**AVIS RELATIF À LA PROTECTION
CONTRE LES EVENTUELS EFFETS NOCIFS ET NUISANCES
PROVOQUÉS PAR LES RAYONNEMENTS NON IONISANTS
GÉNÉRÉS PAR DES ANTENNES ÉMETTRICES STATIONNAIRES**

Commune : ENGHIEN - Exploitant : TELENET GROUP

Référence exploitant : HT1696B

Rapport n° 4087 / 2023

Figure 1 : Vue en plan des lieux de séjour et des points de contrôle

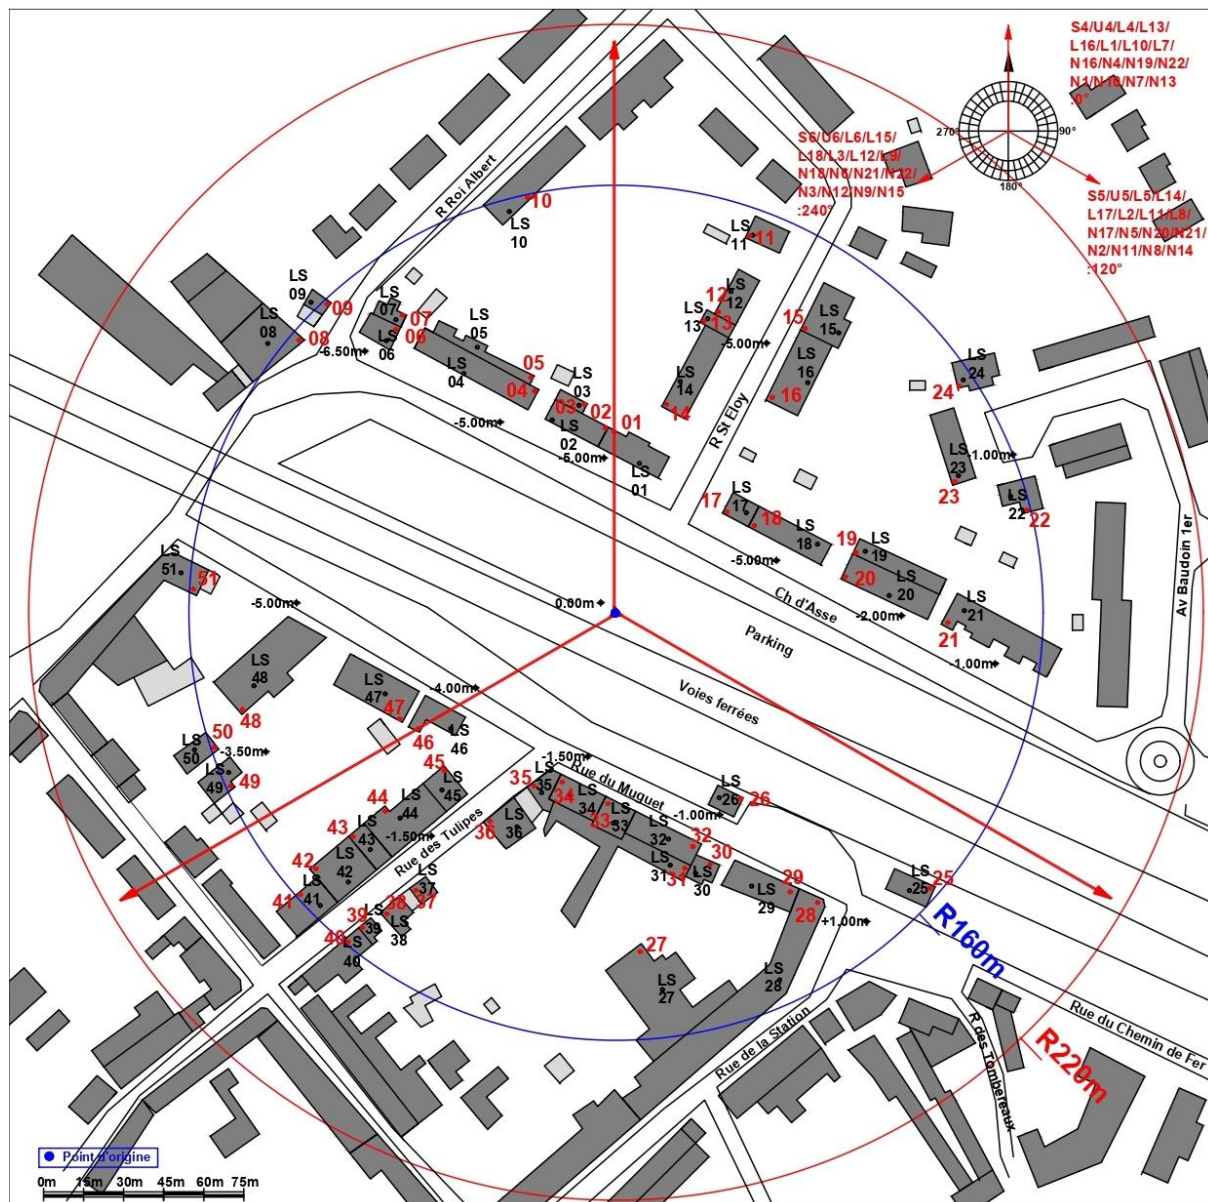
N° point de contrôle	LS	Atténuation (dB)	Indice d'exposition relatif à la limite par installation IE_i
45	LS45	3,0	0,951
44	LS44	3,0	0,820
13	LS13	3,0	0,796
12	LS12	3,0	0,618
29	LS29	3,0	0,575
28	LS28	3,0	0,545
21	LS21	3,0	0,540
37	LS37	3,0	0,539
42	LS42	3,0	0,518
25	LS25	3,0	0,492
30	LS30	3,0	0,478
10	LS10	3,0	0,477
11	LS11	3,0	0,471
48	LS48	3,0	0,464
15	LS15	3,0	0,459
38	LS38	3,0	0,454
49	LS49	3,0	0,449
41	LS41	3,0	0,437
39	LS39	3,0	0,423
50	LS50	3,0	0,422
36	LS36	3,0	0,394
40	LS40	3,0	0,383
51	LS51	3,0	0,286
6	LS06	3,0	0,272
47	LS47	3,0	0,256
16	LS16	3,0	0,245
23	LS23	3,0	0,231
27	LS27	3,0	0,231
9	LS09	3,0	0,216
22	LS22	3,0	0,216
7	LS07	3,0	0,212
8	LS08	3,0	0,182
24	LS24	3,0	0,170
32	LS32	3,0	0,165
4	LS04	3,0	0,156

En ce qui concerne les antennes de l'installation mentionnées dans le tableau 1, la distance maximale à laquelle la limite pourrait être atteinte, à l'extérieur, est égale à 167,5 m. S'il n'y a pas de LS à une distance inférieure, les antennes respectent forcément la limite d'immission.

Dans le cas des LS situés à l'intérieur des bâtiments, une atténuation d'obstacle est prise en compte et il en résulte que la distance maximale à laquelle la limite pourrait être atteinte se réduit à 118,6 m.

Figure 2 : Vue en plan des installations d'antennes dans un rayon de 300 mètres autour de l'installation faisant l'objet de la demande d'avis

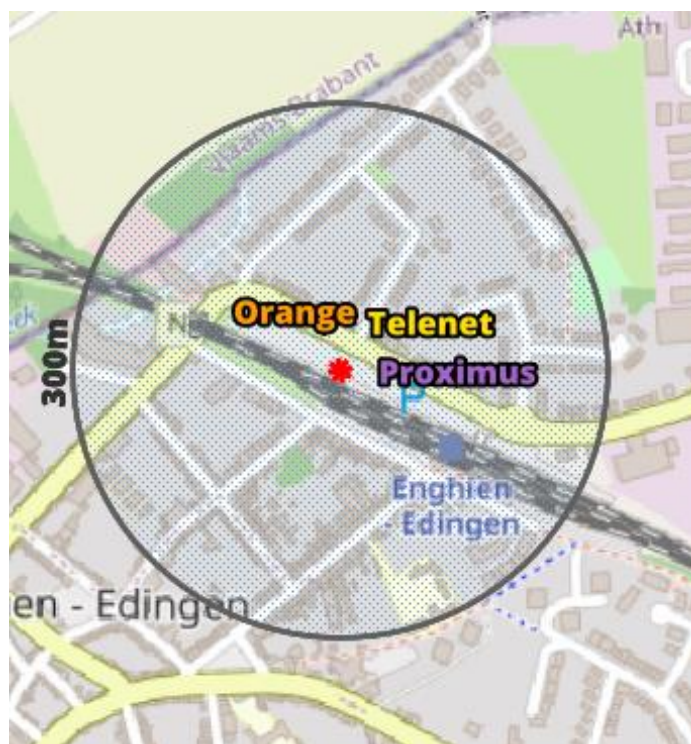
Compte tenu du nombre d'installations localisées dans la figure 2, il apparaît que l'intensité du rayonnement électromagnétique généré, dans les lieux de séjour situés à proximité de l'installation référencée dans le paragraphe 2, par l'ensemble des antennes émettrices stationnaires de l'ensemble des exploitants du même site d'antennes émettrices stationnaires respecte la limite fixée à l'article 4, § 2 du décret.
